**Addenda No:** 004

**Numéro de projet:** R.105793.008

**Les modifications suivantes du document de soumission entrent en vigueur immédiatement. Cet addenda fera partie des documents contractuels.**

5 DÉTAIL - JOINT où l'intersection entre les murs existants en béton et à nervures et les nouvelles cloisons

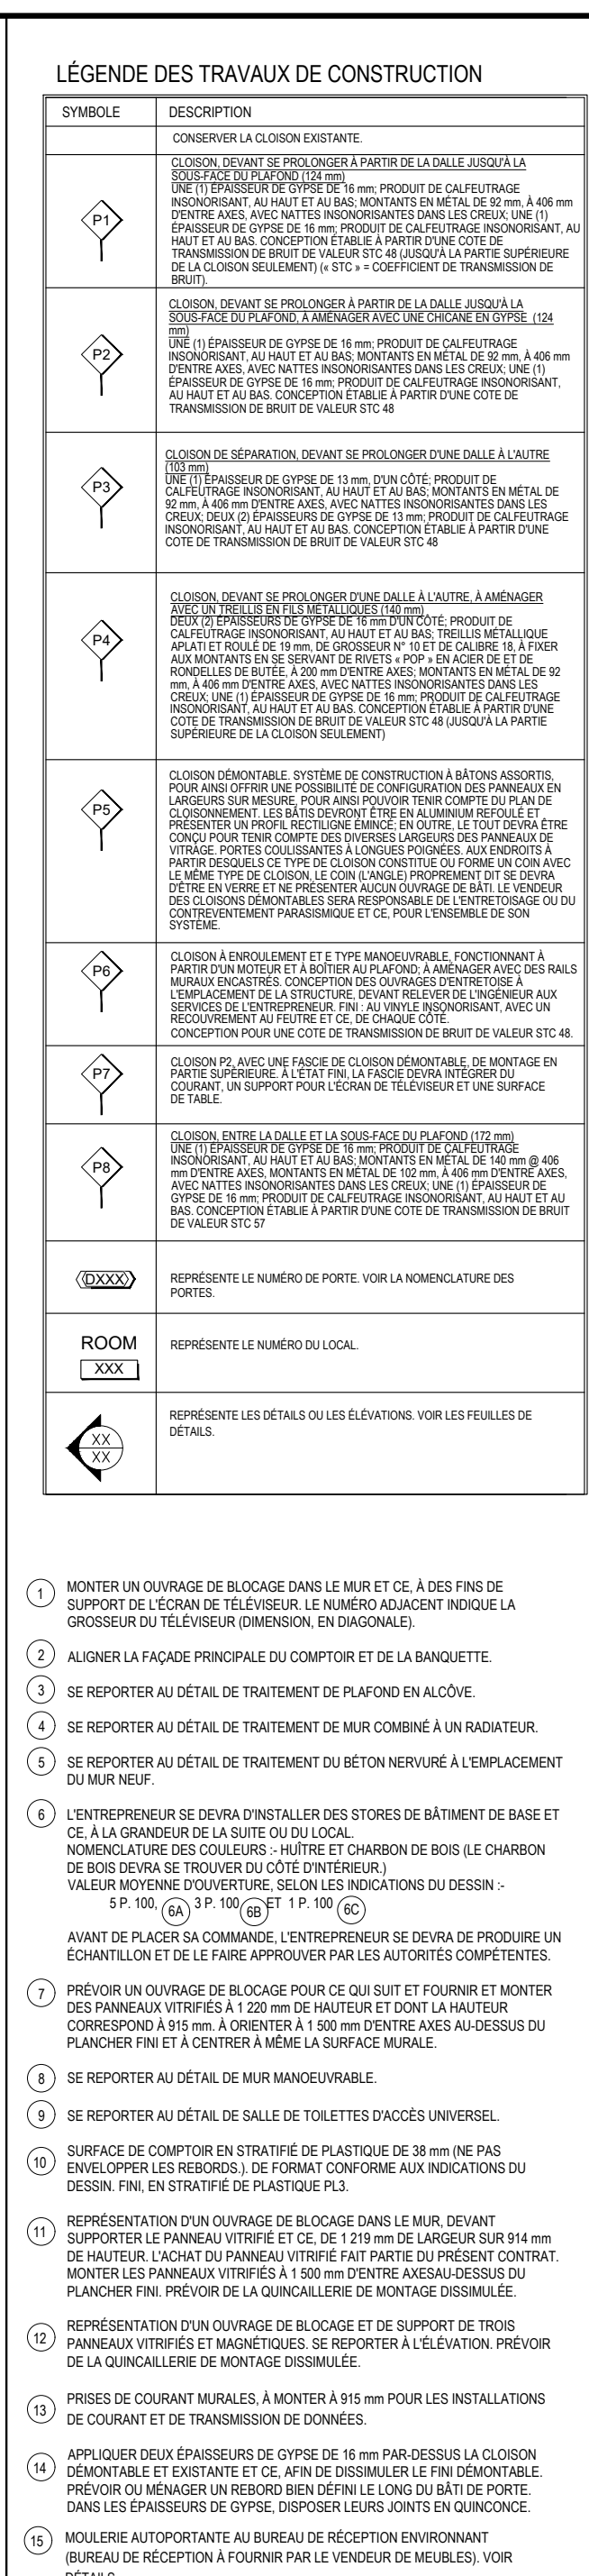
1. Enlève dessin ID-02, ajoutez dessin ID-02.
